En seguimiento, al **MEMORANDO-DEEIA-0146-1103-2025**, donde se hace entrega el Estudio de Impacto Ambiental Categoría II, del proyecto **“REHABILITACIÓN ASFALTANDO CALLES DE TONOSÍ (8 PASOS - IGLESIA DE BUENOS AIRES Y PUNTOS CRÍTICOS: QUEBRADA GUAYABO (200 M) Y QUEBRADA LA GUILLERMINA (200 M)”**, promovido por el **MINISTERIO DE OBRAS PÚBLICAS**, remitimos el informe técnico de evaluación **DRLS-SEIA-014-2025**.

MINISTERIO DE AMBIENTE
DIRECCIÓN REGIONAL DE LOS SANTOS
SECCIÓN DE EVALUACIÓN DE IMPACTO AMBIENTAL
INFORME TÉCNICO DE EVALUACIÓN No. DRLS-SEIA-014-2025

Propósito:	Verificación en campo del área propuesta para el desarrollo del proyecto “Rehabilitación Asfaltando Calles de Tonosí (8 Pasos - Iglesia De Buenos Aires y Puntos Críticos: Quebrada Guayabo (200 M) y Quebrada La Guillermina (200 M)” .
Promotor:	MINISTERIO DE OBRAS PÚBLICAS
Ubicación:	Corregimientos de El Bebedero, distrito de Tonosí, provincia de Los Santos.
Fecha de la Inspección:	19 de marzo de 2025
Fecha del Informe:	20 de marzo de 2025
Participantes:	Israel Vergara M: Jefe de la Sección de Evaluación de Impacto Ambiental. Aida González: Evaluadora de la Sección de Evaluación de Impacto Ambiental Lourdes Domín

Foto N°3. Área crítica de la quebrada La Guillermina, donde se evidencia una curva de rodadura de tosca, pero no hay paso de quebrada.

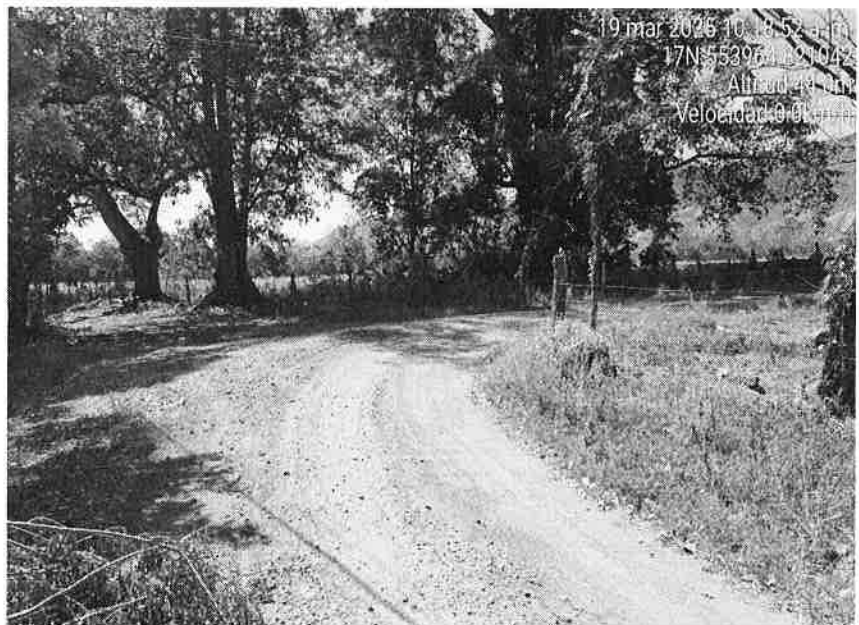
- La Quebrada La Guillermina, se identifica dentro del EsIA como punto crítico, sin embargo, al momento de la inspección en el área visitada establecida en las coordenadas, allí no se evidencia un cruce de aguas, si una curva en el alineamiento vial la cual está siendo afectada por la escorrentía pluvial y se está socavando.

- a. Aclarar si la rehabilitación del **Punto Crítico Quebrada Guayabo (200m)**, conlleva la demolición y construcción del vado existente.
2. En la página 17 del EsIA en el punto **4.0 DESCRIPCIÓN DEL PROYECTO OBRA O ACTIVIDAD**, en la descripción de actividades en el acápite **c. Punto Crítico Quebrada La Guillermina (200m)** se indica que: “...Consiste en la rehabilitación de tramo acceso a Quebrada El Guayabo de una longitud de 0k+200, la cual cuenta con una servidumbre de 30.00 m. Este tramo tiene un ancho de rodadura de 3.00 m, por lo que se plantea realizar un ancho a la misma para que quede a 4.00 m. Su rodadura es de Revestido (Material Selecto), por lo que la rehabilitación consiste en adecuar la rodadura existente a una de Doble tratamiento Asfáltico...”. Sin embargo, no se evidencia cruce de quebrada en esta zona:
